## Nuevo modelo de captor de válvula para modelos antiguos con distribuidor RS210

**Modelo descatalogado**    **Nuevo modelo**

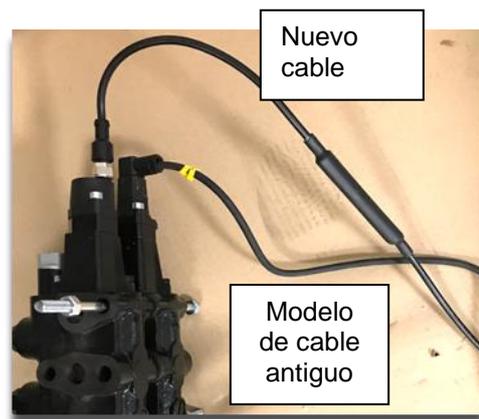
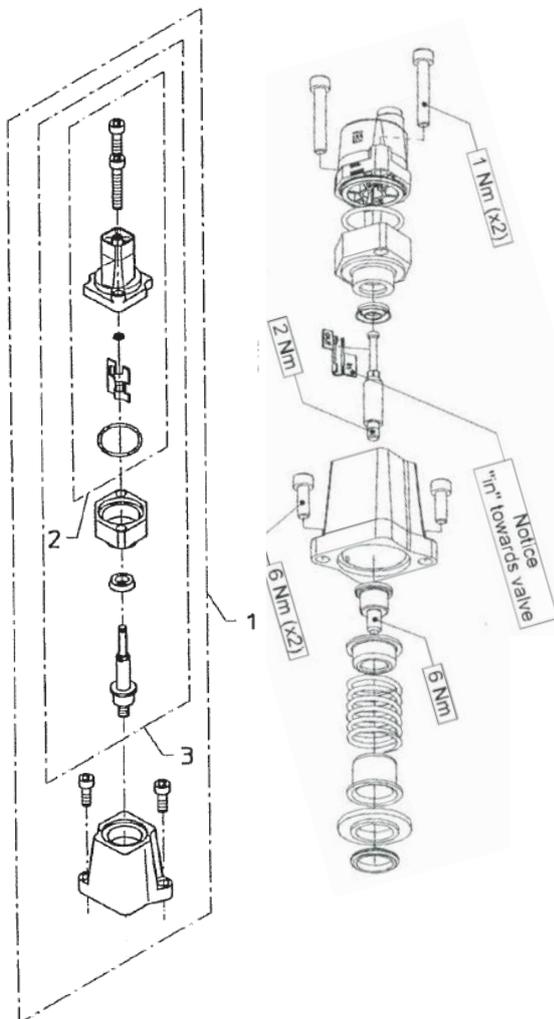
En conexión con la descatalogación del modelo existente de captor de válvula por parte del fabricante, utilizado en grúas HMF con el sistema de seguridad RCL5100 / RCL5200 y con el distribuidor Nordhydraulik RS210, se ha introducido un nuevo modelo de captor de válvula para usarlo cuando se cambie una pieza de repuesto.

Al realizar el pedido de las referencias ya descatalogadas 59594 (Pos.1), 59243 (Pos.2) o 59244 (Pos.3) de HMF, el servicio de posventa HMF ofrecerá en su lugar un kit de reemplazo que incluye el nuevo modelo de captor de válvula, referencia de HMF 69530 además del cable de conexión correspondiente, referencia de HMF 29922.

Cable antiguo.	Nuevo cable.	Conexión
1	Azul	-
2	Marrón	+
3	Negro	Señal
4	Blanco	Señal
